Central Solar Fotovoltaica de Ferreira do Alentejo, 187 MVA (AIA n.º 3590)

Reformulação do projeto (aplicação do
artigo 16.º do RJAIA)

Relatório Síntese da Reformulação do Projeto

Dezembro de 2023

Figura 1.1 - Área de habitat potencial de *Onosma tricosperma* subsp. *tricosperma*, *Micropus supinos* e *Scorzonera hispanica* (amarelo), e área de ocorrência de *Onosma tricosperma* subsp. *tricosperma* (branco). Fonte: ICNF

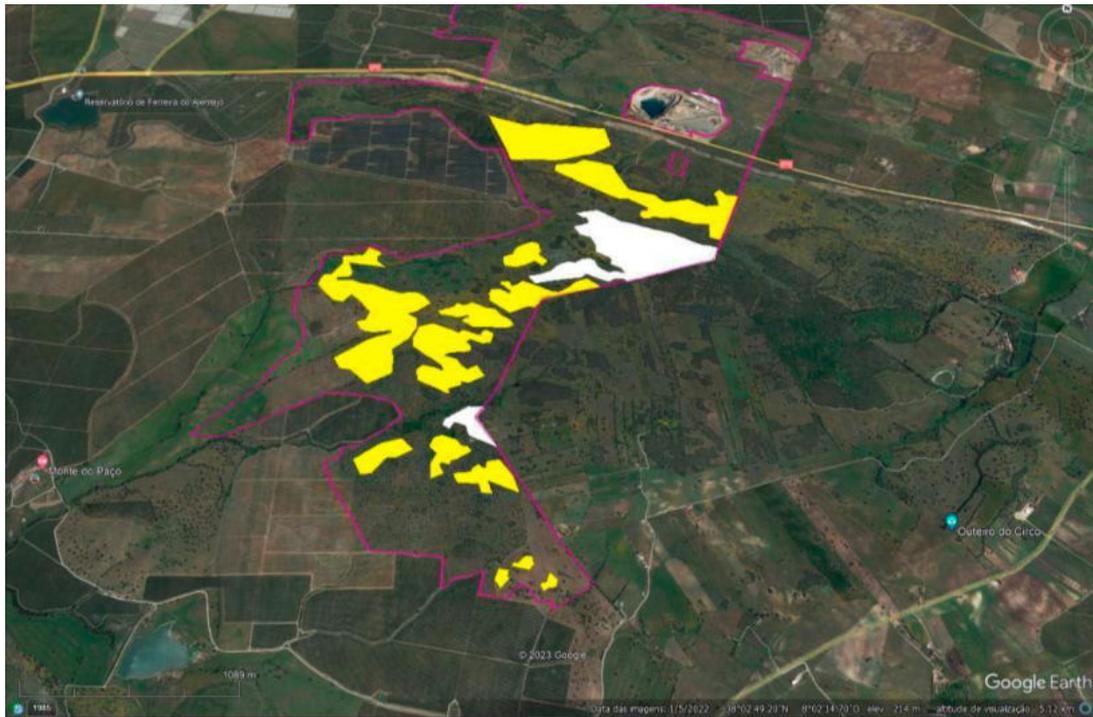
a. Preservar as áreas potenciais de *Onosma tricosperma subsp. tricosperma*, *Scorzonera hispanica* e *Micropus supinus* e as áreas de ocorrência de *O. tricosperma subsp. tricosperma*, representadas na fig. 10 (do Parecer), onde não poderá ser instalada qualquer infraestrutura. Esta preservação corresponderá a uma redução da área do projeto em cerca de 143ha.

Nestas áreas não poderá ocorrer qualquer tipo de intervenção, nomeadamente controlo da vegetação espontânea, instalação de painéis, caminhos e valas de cabos devendo ainda estas áreas, na fase de construção, serem balizadas com vedação num buffer de 5m.

T08223 - Relatório do Artigo 16 para a Central Solar Fotovoltaica de Ferreira						 			
Comparação entre projeto original e reformulado									
DATA:	12-Dec-23	DESENHOU:	ANM	PROJECTOU:	AMF	ESCALA:	1/7500	DESENHO Nº:	04
FOLHA:	1 de 1	A1

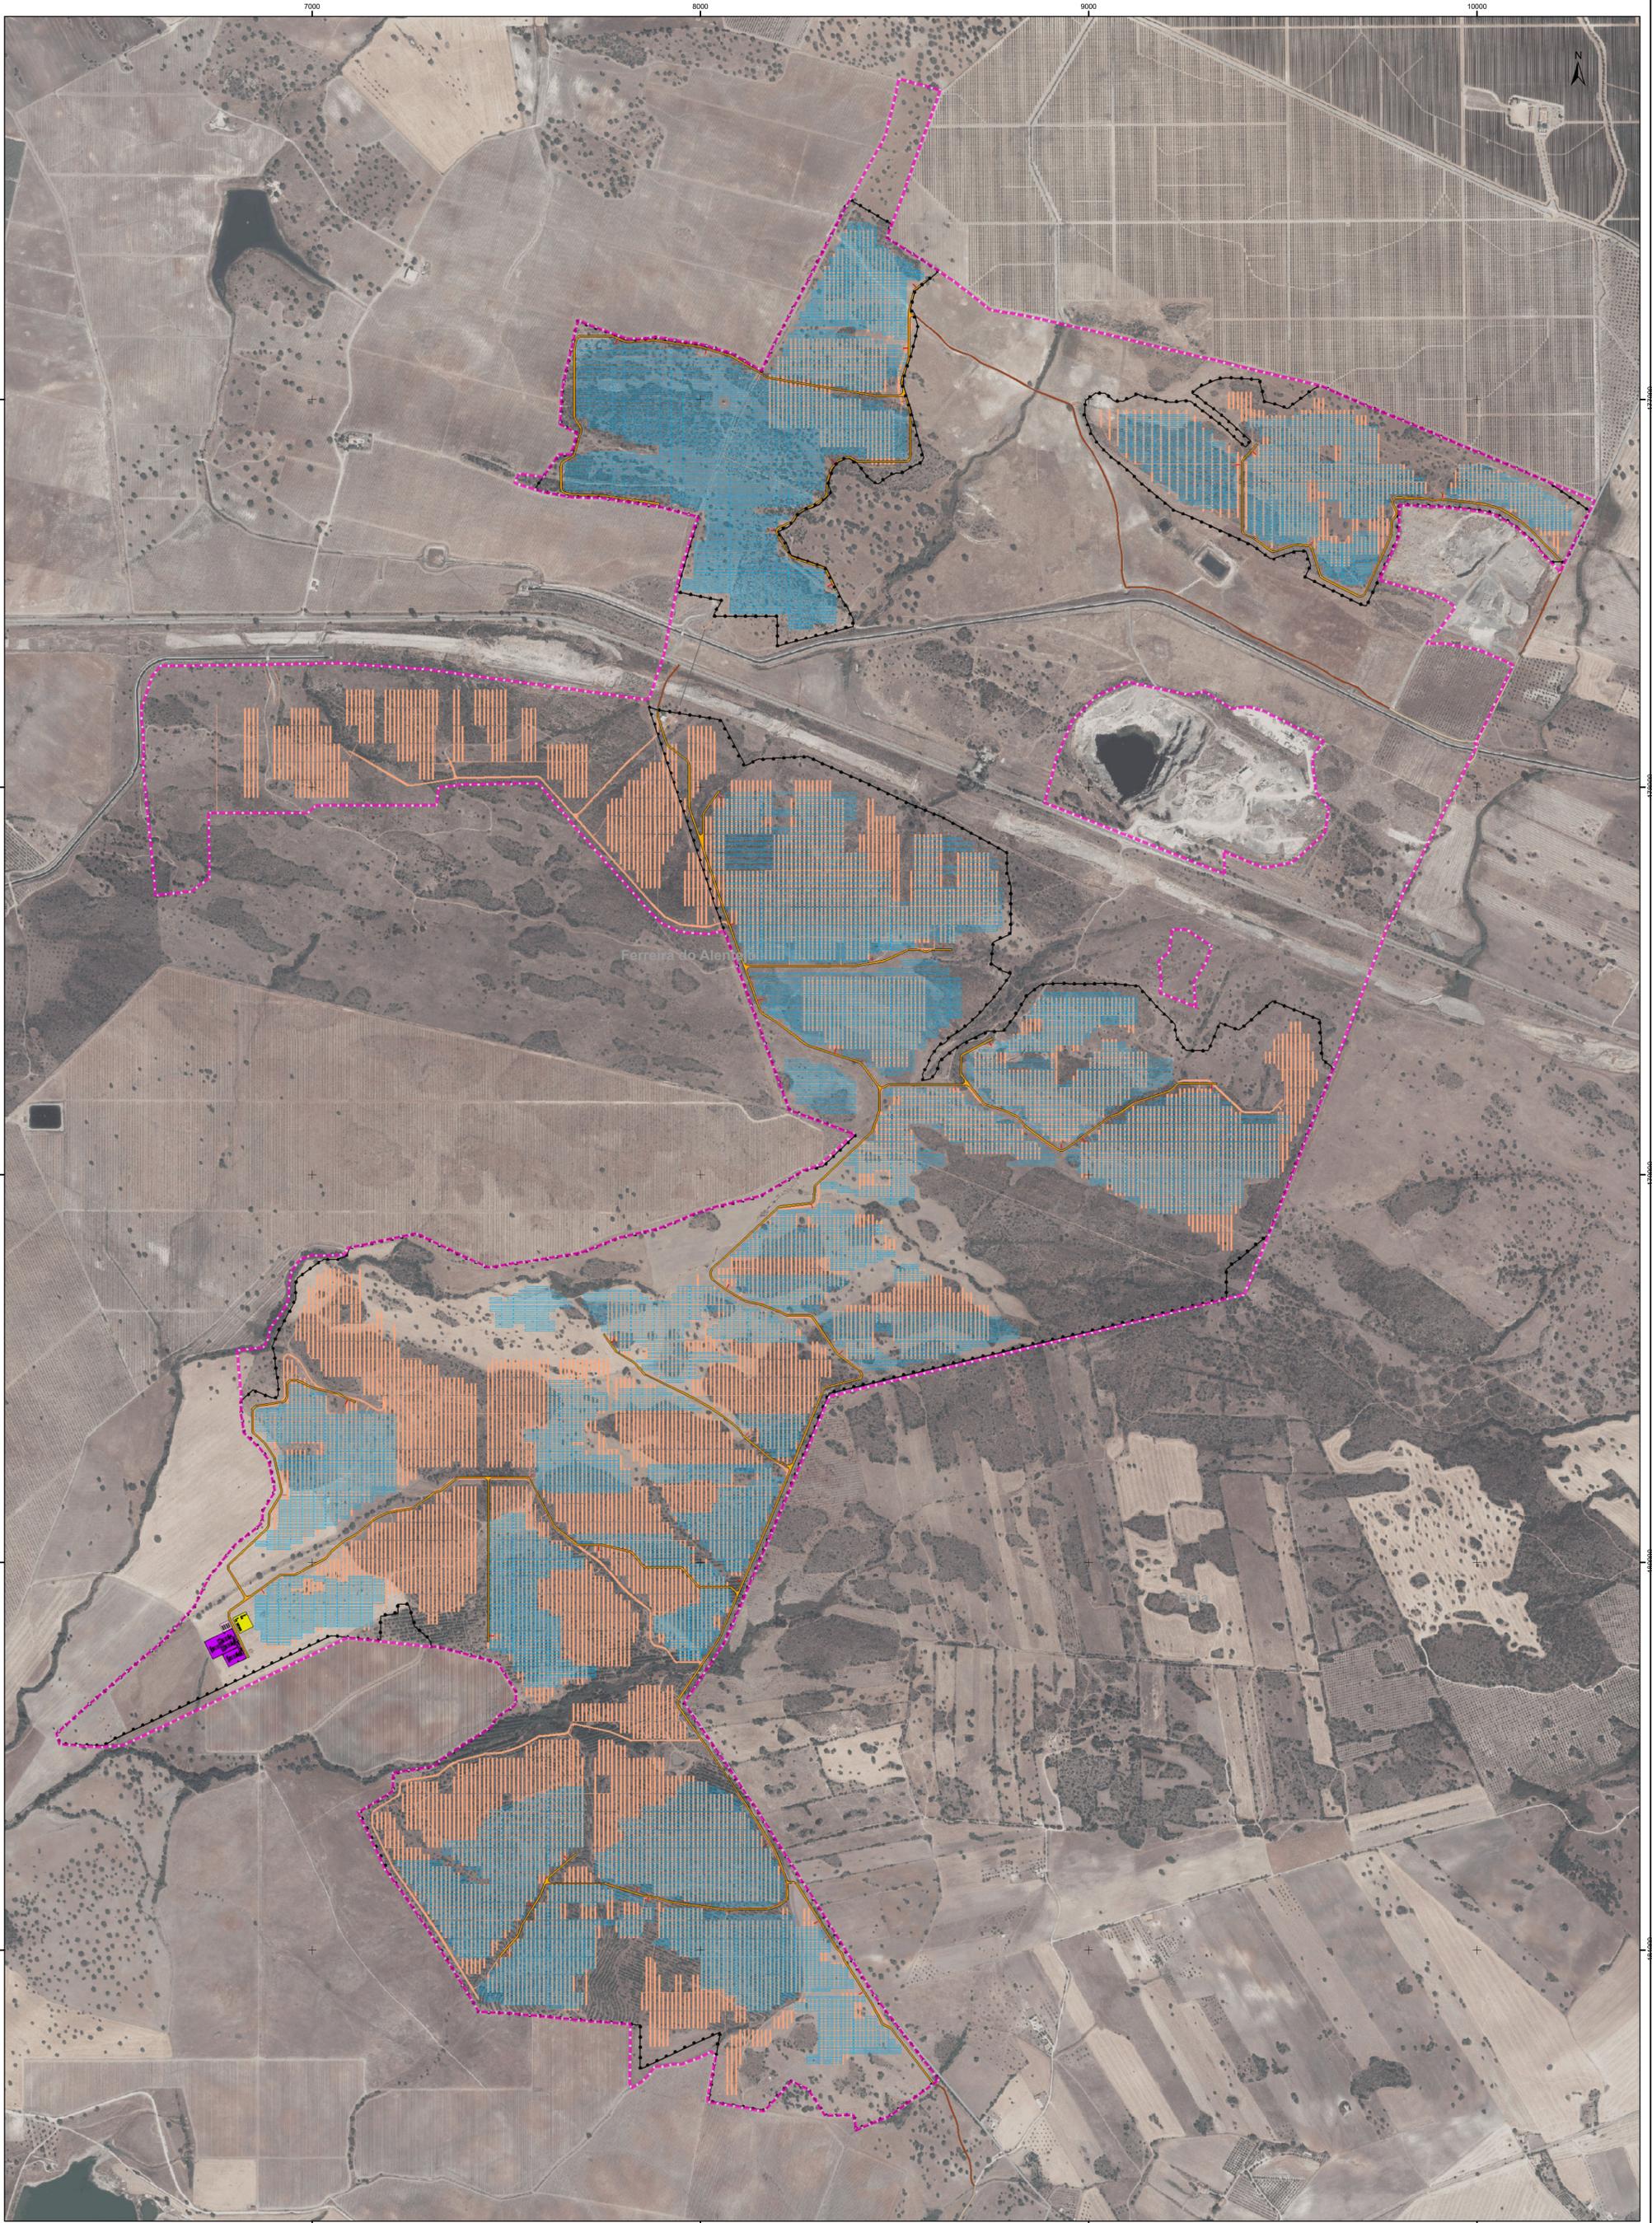
Para tal, houve uma modificação na tipologia de estruturas de fixação dos painéis ao solo, passando-se de estruturas metálicas do tipo seguidor horizontal a um eixo para estruturas metálicas do tipo estrutura fixa. Isto permitiu reduzir a área efetivamente interessada pelo Projeto, tendo-se reduzido, por exemplo, o comprimento da vedação, passando de aproximadamente 25 000 m para 22 000 m. Os acessos a construir, bem como as valas a implantar foram reduzidas.

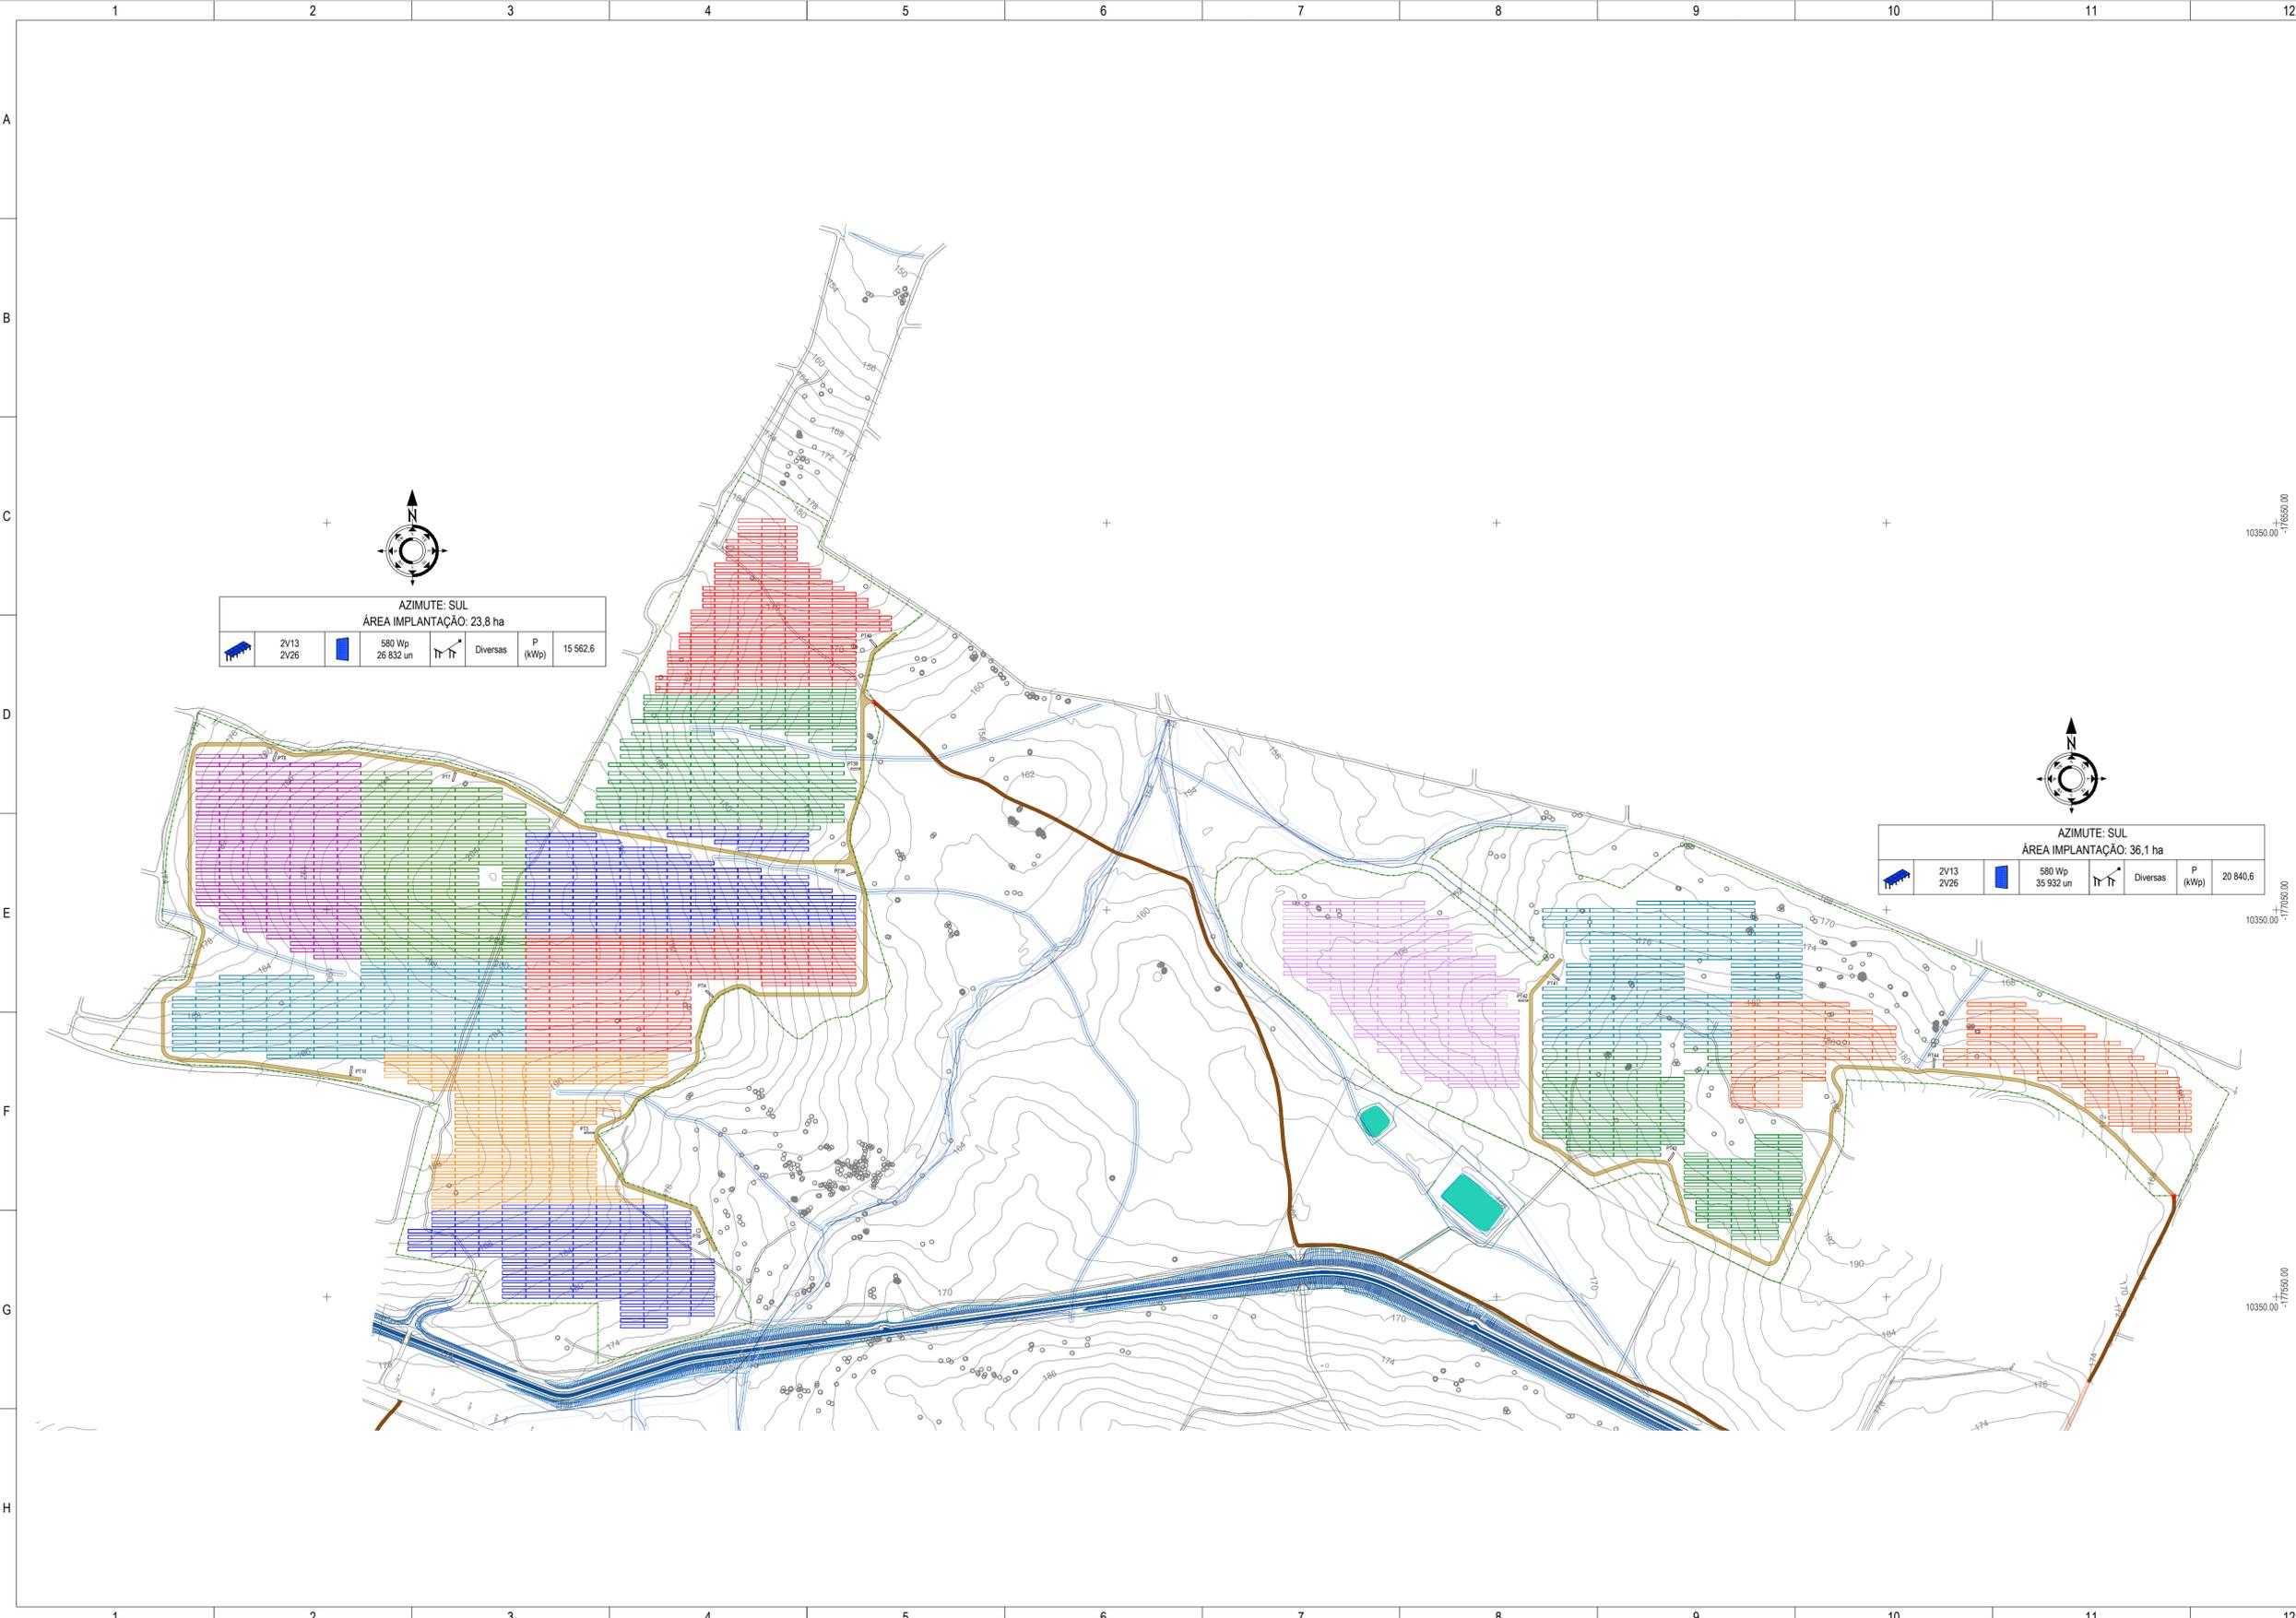
01	26-10-2023	Alteração da implantação de acordo com novas condicionantes	NS	MTS	NS
REVISÕES	DATA	OBSERVAÇÕES	DESENHOU	VERIFICOU	RESPONSÁVEL
AUTORIA		enerview, Lda Estrada Exterior da Circunvalação, 3848 St. Sala 11 4435-186 Rio Tinto geral@enerview.pt			FOLHA 2/2
					SUBSTITUI:
					SUBSTITUÍDO POR:
PROJETO:	NS	PROJETO	CENTRAL SOLAR FOTOVOLTAICA DE FERREIRA DO ALENTEJO		
DESENHOU:	NS	PROMOTOR	INCOGNITWORLD, Lda.		
VERIFICOU:	MTS	TÍTULO DO DESENHO	PLANTA DE IMPLANTAÇÃO EQUIPAMENTOS, ESTRUTURAS, VEDAÇÕES E ACESSOS		
APROVOU:	MTS	PROCESSO No.	1/5000	TIPO DE PROJETO	09-02-2022
		DESENHO No.	66-02-CIV-02	REVISÃO	01
FORMATO PAPEL		ASSINATURA			
A2.1 (420x594)
